高速増殖原型炉もんじゅの廃止措置計画の変更に係る事前連絡について

「もんじゅ」第2段階に係る廃止措置計画の 変更認可申請の概要

2026年8月31日

国立研究開発法人 日本原子力研究開発機構

(1) ナトリウムの搬出関係（放射性ナトリウム（バルクナトリウム※1）の抜出前の準備作業、搬出方法等）

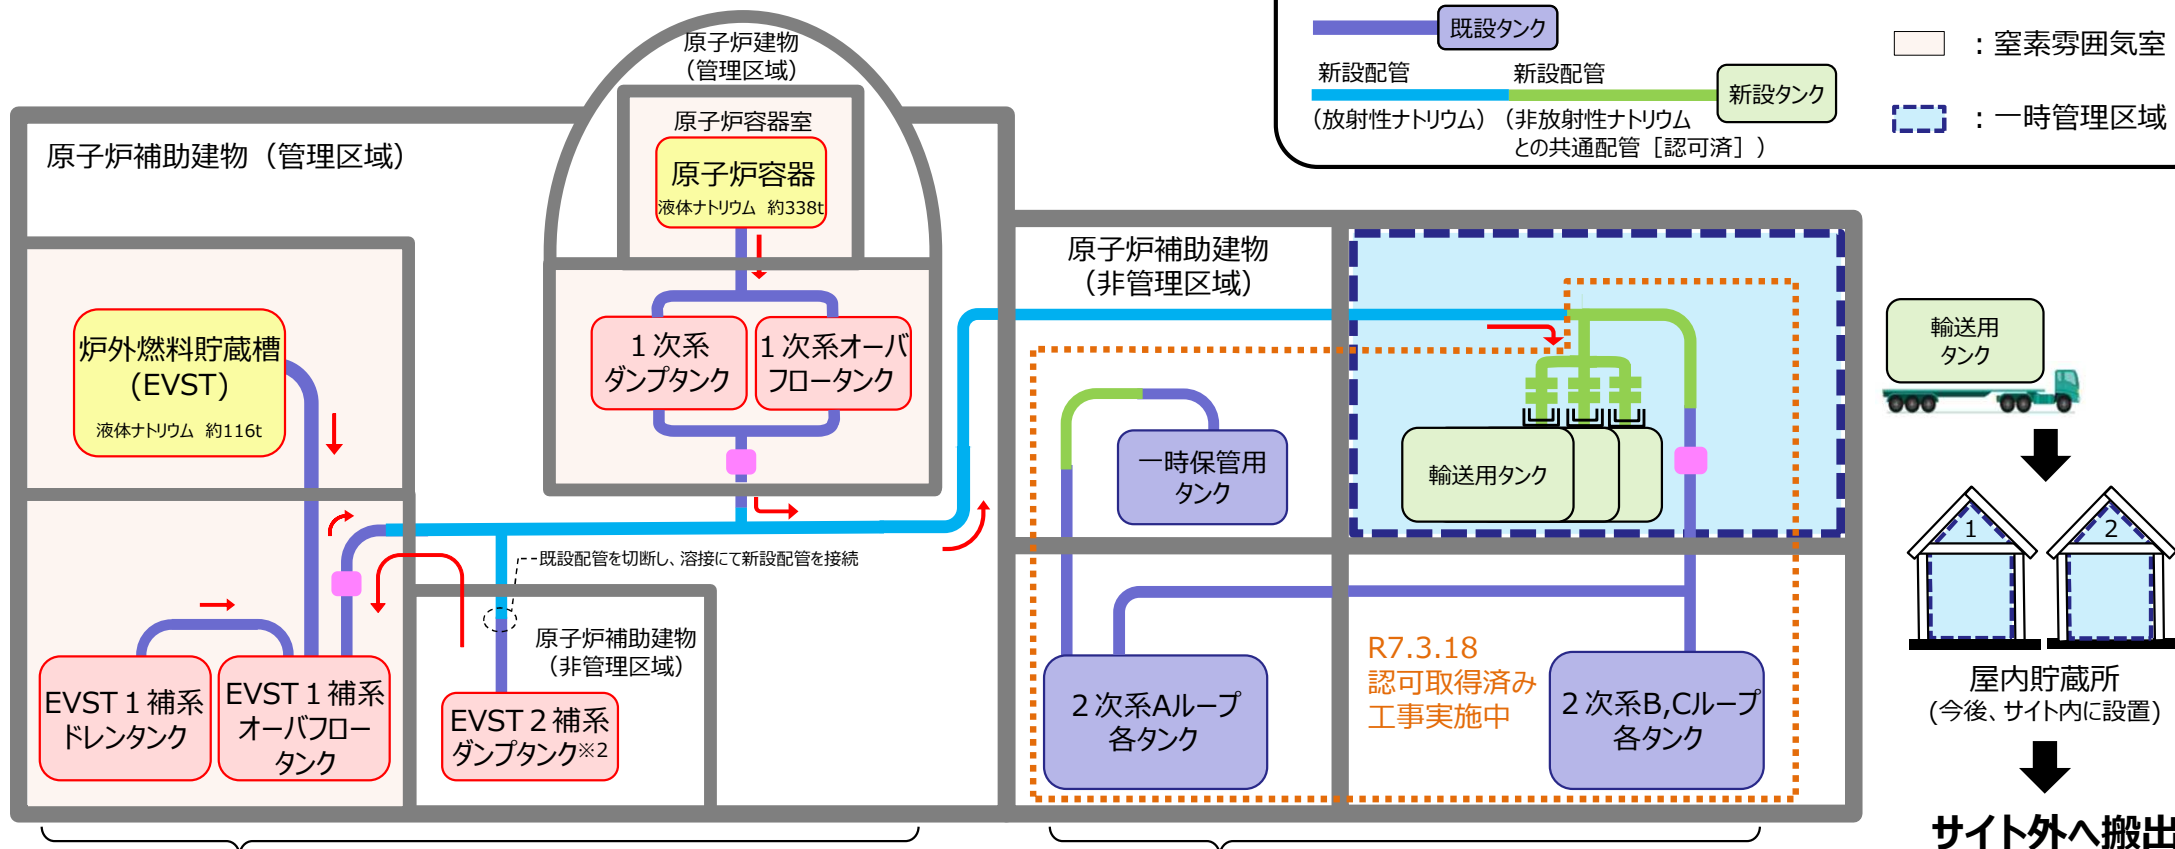
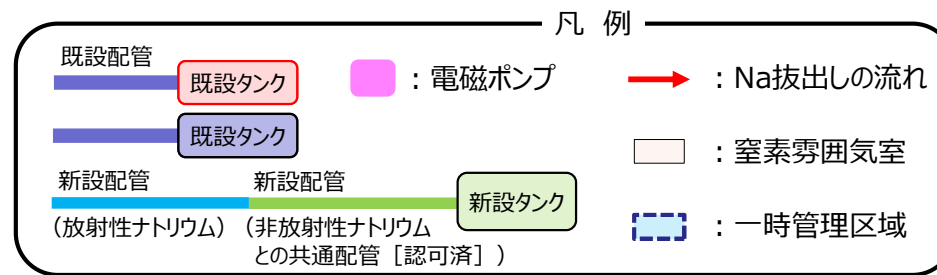
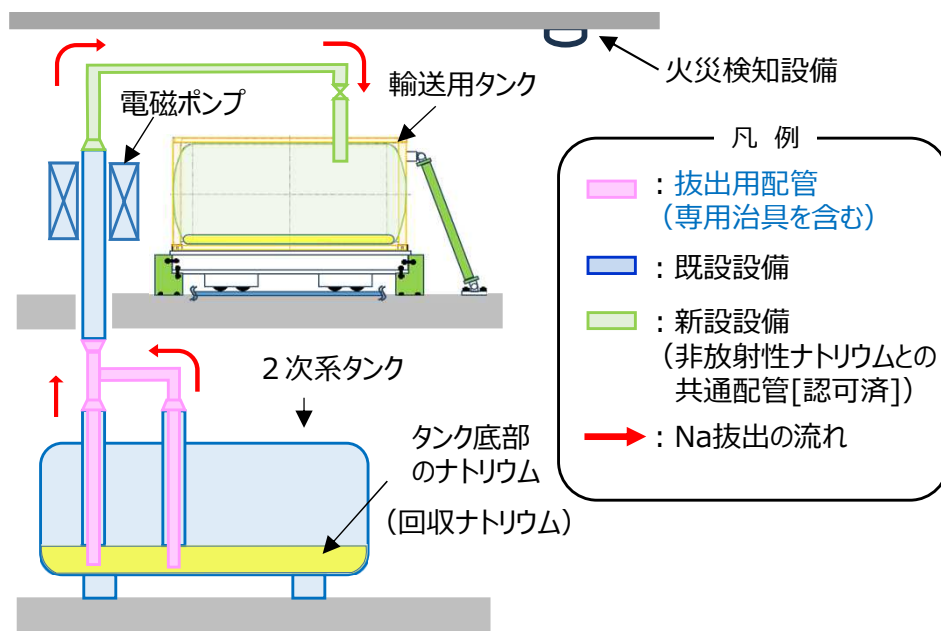
- 準備作業として、既設のナトリウム配管に輸送用タンクへの接続配管等を追加し、ナトリウム抜出し用の系統を構築
- 既設タンクに固化状態で保管しているナトリウムを既設ヒータにて溶融し、原子炉容器内のナトリウムとともに電磁ポンプ及び抜出し用系統を用いて、輸送用タンクへ抜出し、冷却設備により固化

- 輸送用タンクは、サイト内に新設する屋内貯蔵所に移送・一時的に保管し、英国への輸送準備が整ったものから順次サイト外へ搬出

- 新設する抜出し用の系統にも漏えい検知器やナトリウム受け等を設置
- 抜出しエリア及び屋内貯蔵所は一時管理区域に設定し管理

< 燃料移送ポット内の放射性ナトリウム >

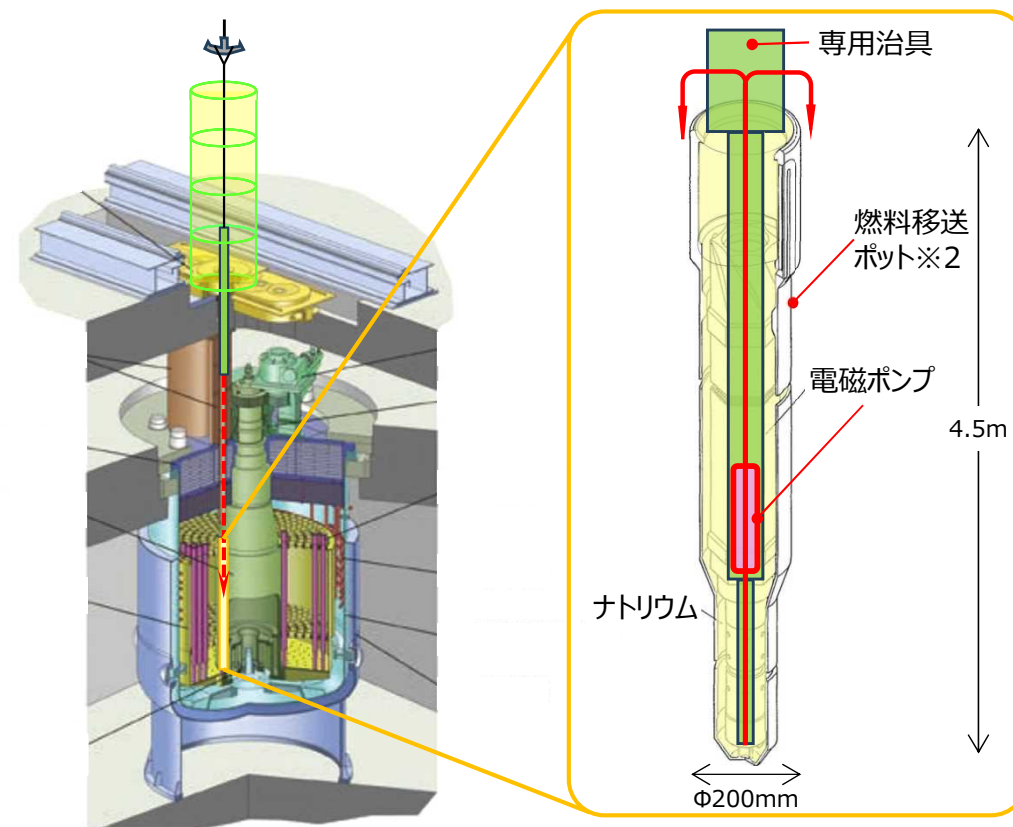
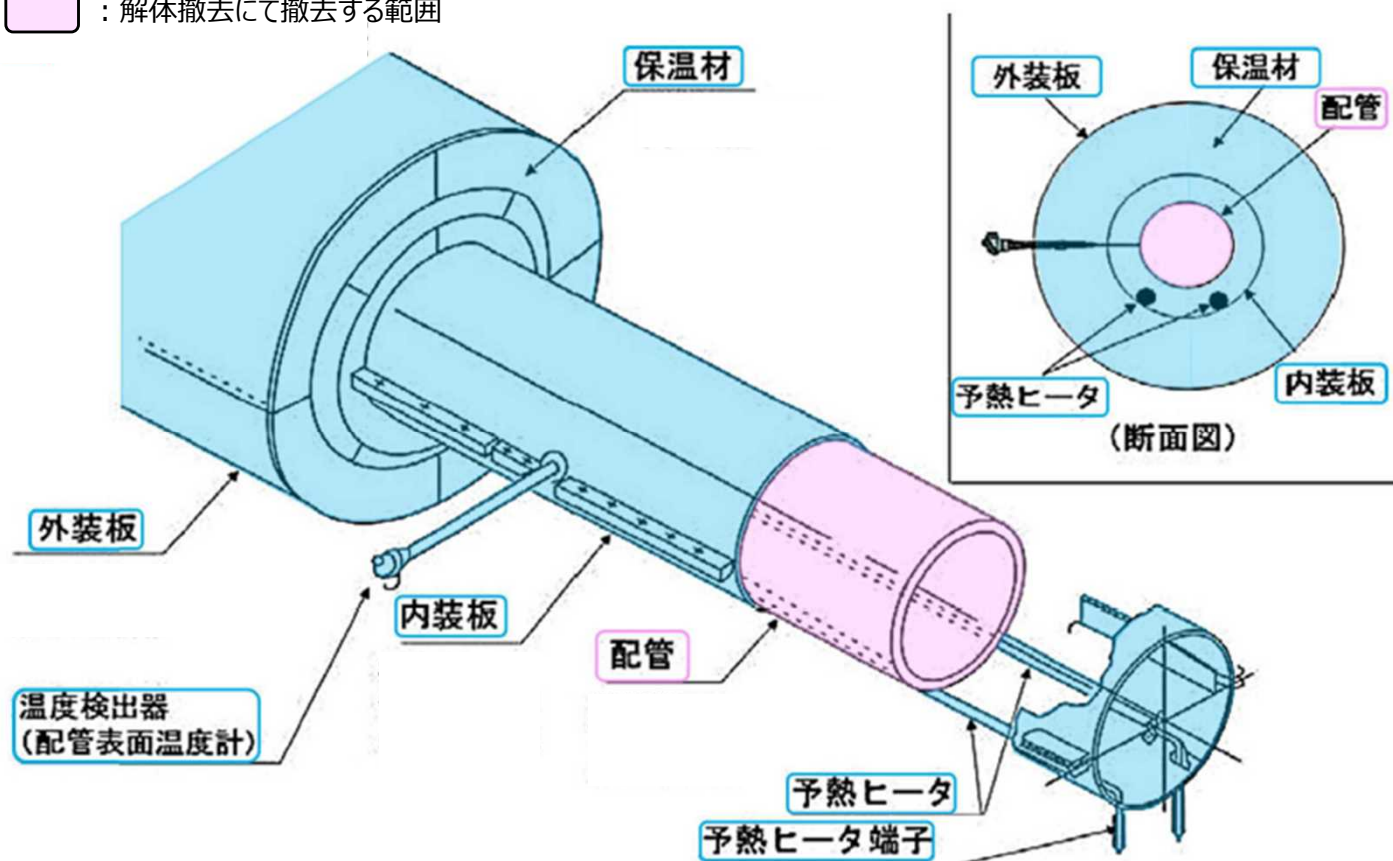
- 炉外燃料貯蔵槽の燃料移送ポット内のナトリウムについては、専用治具（電磁ポンプ内臓）を上部から挿入し、炉外燃料貯蔵槽内に汲み出す
- それらのナトリウムは、放射性バルクナトリウムとして拔出す

※2 燃料移送ポットは、燃料体やしゃへい体等を原子炉へ移送するための容器で251体ある。底部に排出口がないことから、ナトリウムが残留する（約0.066t×251体＝約17t）

保温材やヒータ等の解体撤去イメージ

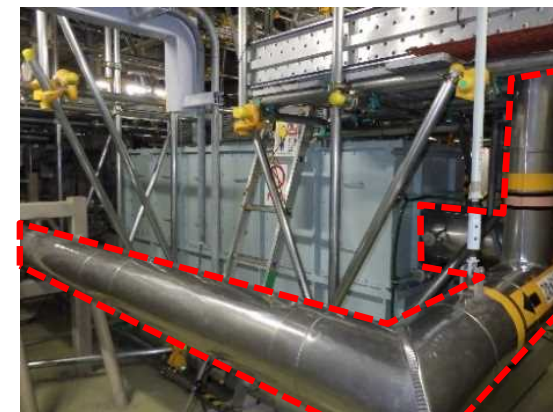
- 解体準備の一環として、2次冷却設備、補助冷却設備及び2次ナトリウム補助設備に附属する保温材やヒータ等の予熱設備（ナトリウムを取扱わない設備）を事前に解体撤去

(3) しゃへい体等取出し作業

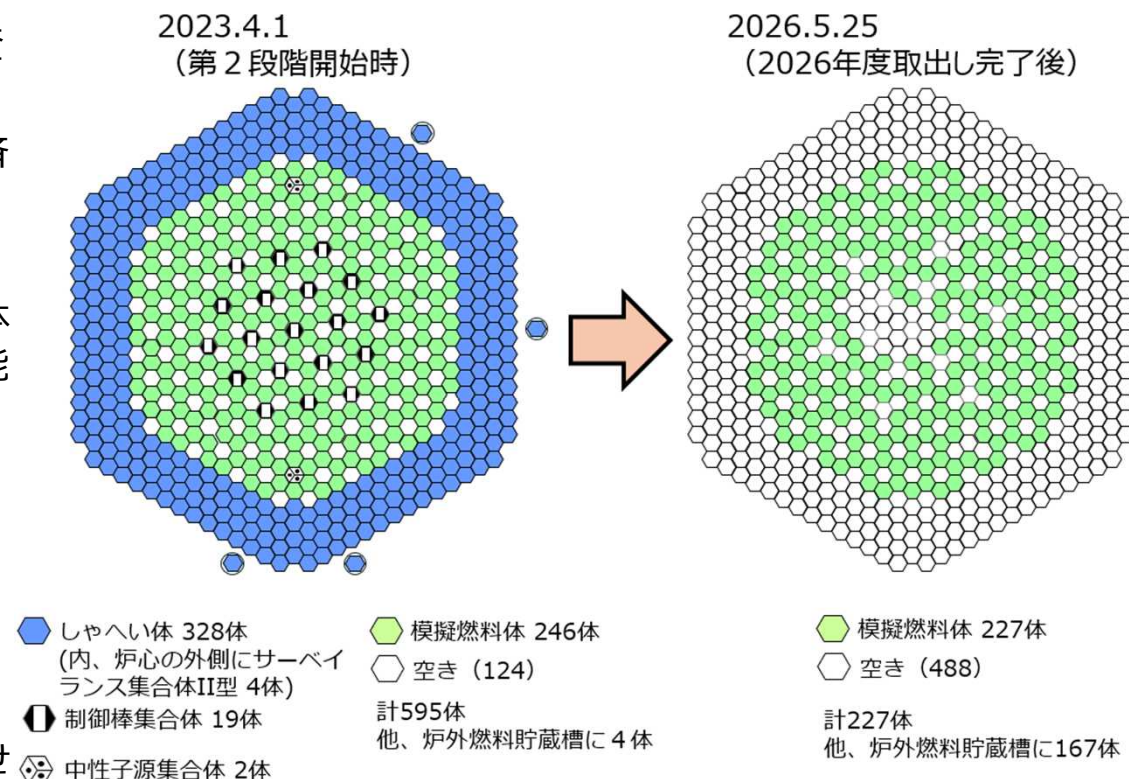
- ・原子炉内に残る模擬燃料体は、廃止措置に移行した後の燃料体取出し作業のために装荷したものであり、クリアランス物相当の放射能レベルとなっている。
- ・これまでのしゃへい体等取出しの状況から、模擬燃料体に付着するナトリウム量は約46kgと推定され、原子炉容器内に残留するナトリウム量(約25t)に比べてわずかであることから、第3段階の原子炉容器解体時に行うナトリウム安定化処理に影響はないものと評価した。

- 模擬燃料体については、第3段階の原子炉容器解体作業に合わせて解体することが可能。
- 原子炉内に残る模擬燃料体の取出しを行わないことにより、ナトリウム環境下の移送作業のリスク低減も考慮し、取出し対象から除外する。
- 原子炉容器の具体的な解体工法については、解体着手までに廃止措置計画に反映して変更認可を受ける。
